**AVIS RELATIF À LA PROTECTION
CONTRE LES EVENTUELS EFFETS NOCIFS ET NUISANCES
PROVOQUÉS PAR LES RAYONNEMENTS NON IONISANTS
GÉNÉRÉS PAR DES ANTENNES ÉMETTRICES STATIONNAIRES
Commune : HAM-SUR-HEURE-NALINNES - Exploitant : ORANGE
Référence exploitant : 678C1_1 / 32678C1_1 / 42678C1_1/ 52678C1_1**

Rapport n° 357 / 2024

Adresse	Eglise Saint-André Rue Willy Brogneaux 6120 HAM-SUR-HEURE-NALINNES (Jamioulx)
Coordonnées Lambert belge 72	153203E 115929N
Type d'implantation	Eglise
Exploitant	ORANGE
Réf. du site de l'exploitant	678C1_1 / 32678C1_1 / 42678C1_1/ 52678C1_1

Figure 1 : Vue en plan des lieux de séjour et des points de contrôle

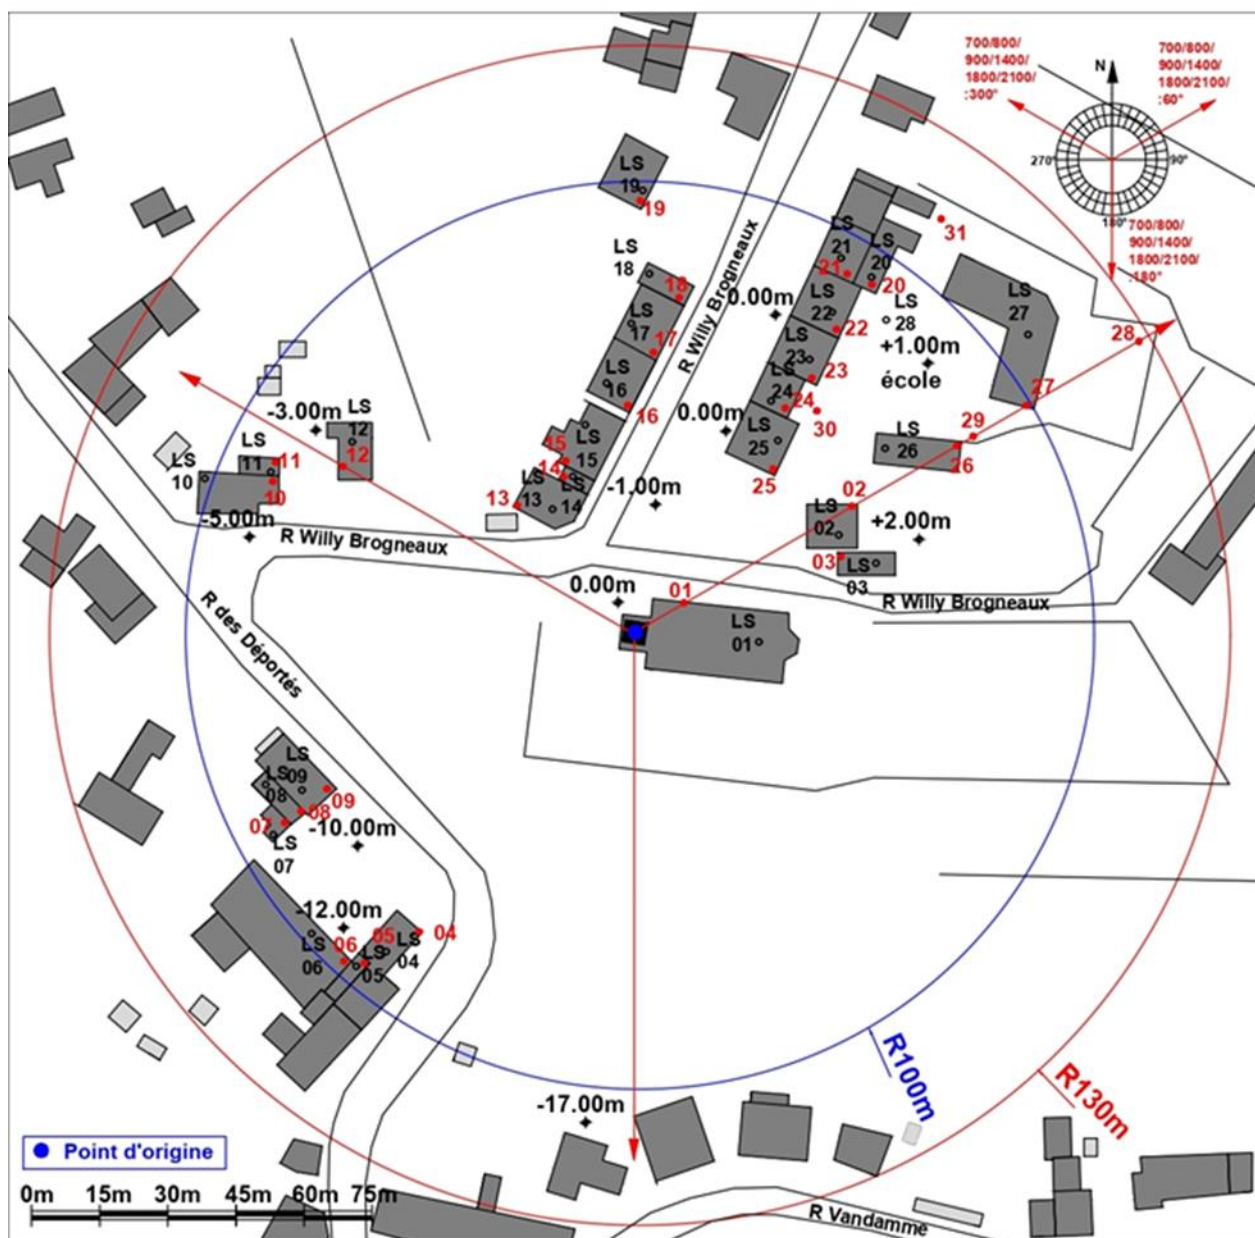
Les fréquences d'émission, la puissance rayonnée par chacune des antennes et leur gain permettent de déterminer le rayon de la zone à analyser. Tout dépassement de la limite par installation est exclu en dehors de cette zone. Le tableau 2 reprend les 35 LS² pour lesquels l'indice d'exposition est le plus élevé. Les différentes colonnes indiquent :

- le numéro du point de contrôle repris sur un des plans de la figure 1;
- le numéro du LS dans lequel se trouve le point de contrôle de la 1^{ère} colonne ;
- l'atténuation d'obstacle prise en compte pour le calcul de l'indice d'exposition dans le LS ;
- le résultat du calcul de l'indice d'exposition.

En ce qui concerne les antennes de l'installation mentionnées dans le tableau 1, la distance maximale à laquelle la limite pourrait être atteinte, à l'extérieur, est égale à 76,6 m. S'il n'y a pas de LS à une distance inférieure, les antennes respectent forcément la limite d'immission.

Dans le cas des LS situés à l'intérieur des bâtiments, une atténuation d'obstacle est prise en compte et il en résulte que la distance maximale à laquelle la limite pourrait être atteinte se réduit à 54,2 m.
